Nota van Zienswijzen

Projectplan Waterwet Klimaatrobuust Beekdal Sint-Oedenrode.

Dagelijks Bestuur van Waterschap de Dommel

16 Februari 2022

Figuur 1: tekening te realiseren keerwand

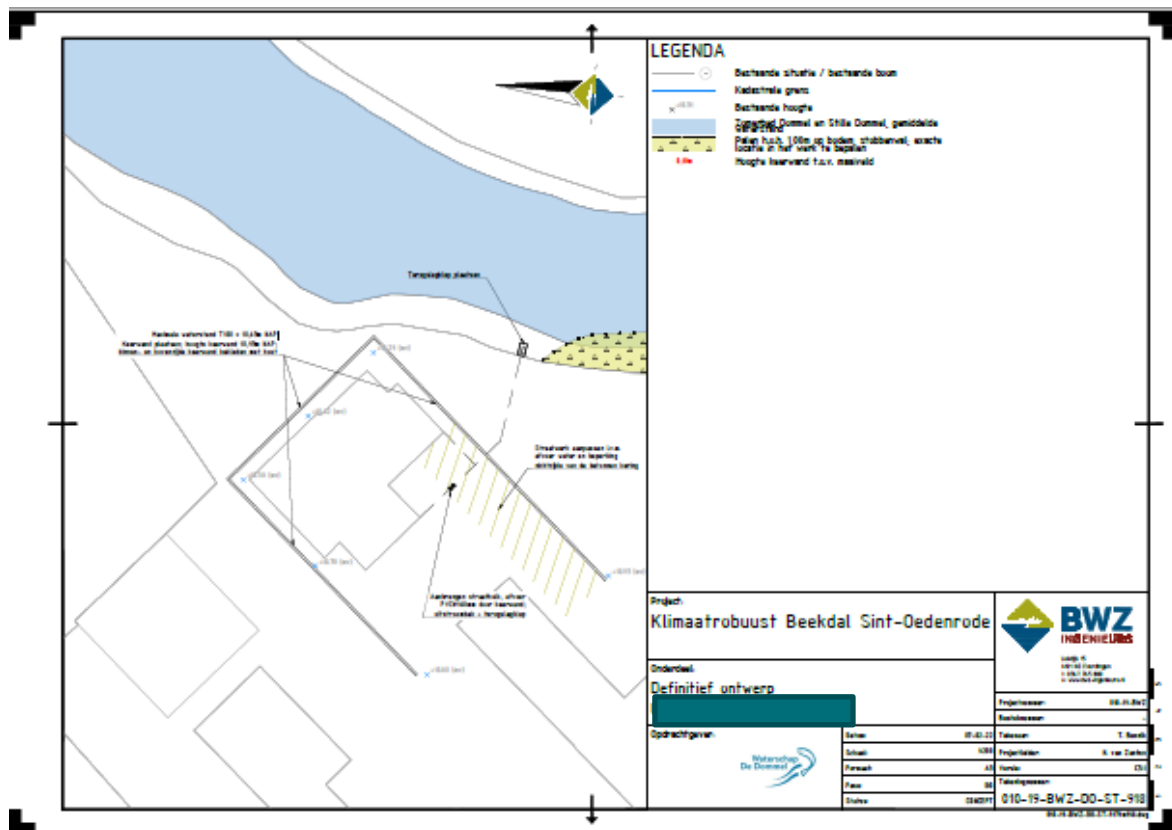
In het ontwerp projectplan staat vermeld dat er met alle particulieren contacten zijn geweest en bindende afspraken zijn gemaakt. Dit is bij reclamant 1 niet gebeurd. De contacten wel, bindende afspraken nog niet.

Er was inderdaad nog geen overeenkomst gesloten omtrent een passende oplossing om de wateroverlast bij het tuinhuis tegen te gaan. In het verleden zijn wel diverse oplossingen besproken. Uw voorkeur om de vloer van de schuur met 18 cm op te hogen was van beide partijen mondeling akkoord. Dit voorstel is ook door het dagelijks bestuur goedgekeurd. Dit hield wel in dat de bescherming lager was dan de gebruikelijke 30 cm marge die gehanteerd wordt voor de maatgevende waterstand ($T=100$).

Naar aanleiding van het overleg is op 17 januari 2022 oplossingsrichtingen aan u gemaild. Dit voorstel is in de week later met u nogmaals besproken. Als oplossing is afgesproken dat er een keerwand wordt gerealiseerd zoals afgebeeld op bijgevoegde tekening. De hoogte van deze keerwand wordt 10,93 m+NAP. Deze hoogte zorgt ervoor dat de berekende waterstand van 10,63 m+NAP (die statistisch eens in de 100 jaar voorkomt) ruim gekeerd wordt en het water geen kans heeft om overlast te veroorzaken in het tuinhuis. De bekleding van deze keerwand wordt aan de kant van het huis hout zodat het aanzicht vanuit het huis en tuin mooi is. Ook wordt een gedeelte van de verharding wat opgehoogd en aansluitend teruggelegd. De klinkers worden hiervoor hergebruikt en de kosten van zandaanvoer wordt door het waterschap betaald. Er komt een terugslagklep op de hemelwaterafvoer die onder de grond door naar de Dommel loopt (onder de keerwand door). De tekening van de oplossing is als bijlage opgenomen.

De hierboven beschreven oplossing (keerwand+ophoging verharding) is verwerkt in figuur 1, welke zal worden opgenomen in het definitieve projectplan. Ook zullen de afspraken die wij hierover met u maken worden vastgelegd in een overeenkomst. Deze zal zodra mogelijk worden voorgelegd. Indien er geen schriftelijke overeenkomst met eigenaar kan worden overeengekomen
